COPERTURA POST.

CODICE ARTICOLO : 28086237CFZPVB

REV. : 01

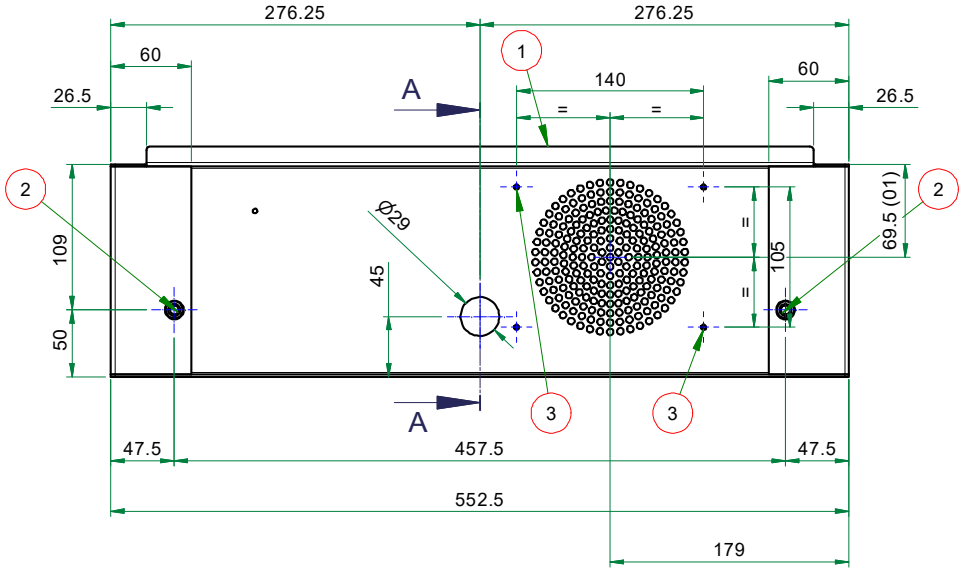
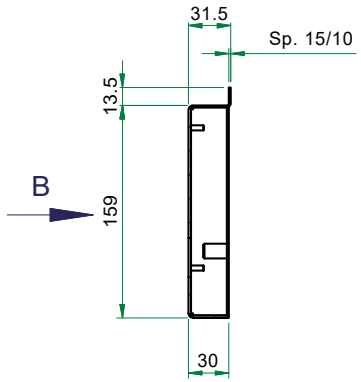
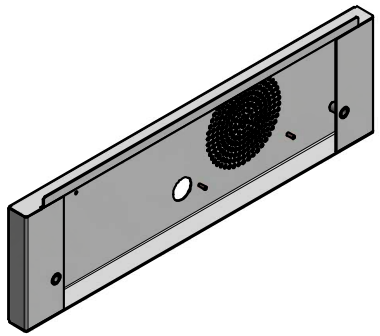
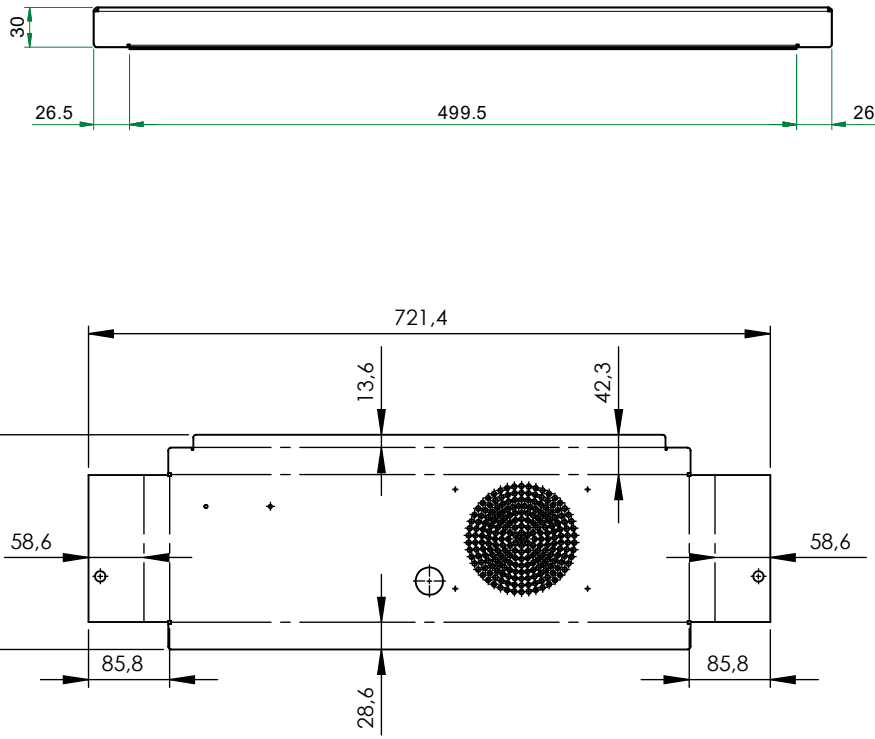
REV.	DESCRIZIONE REVISIONE	DATA	FIRMA
01	Modificata posizione ventola per interfernza su telaio. 179 era 169, 69.5 era 74.5.	17/09/2020	-
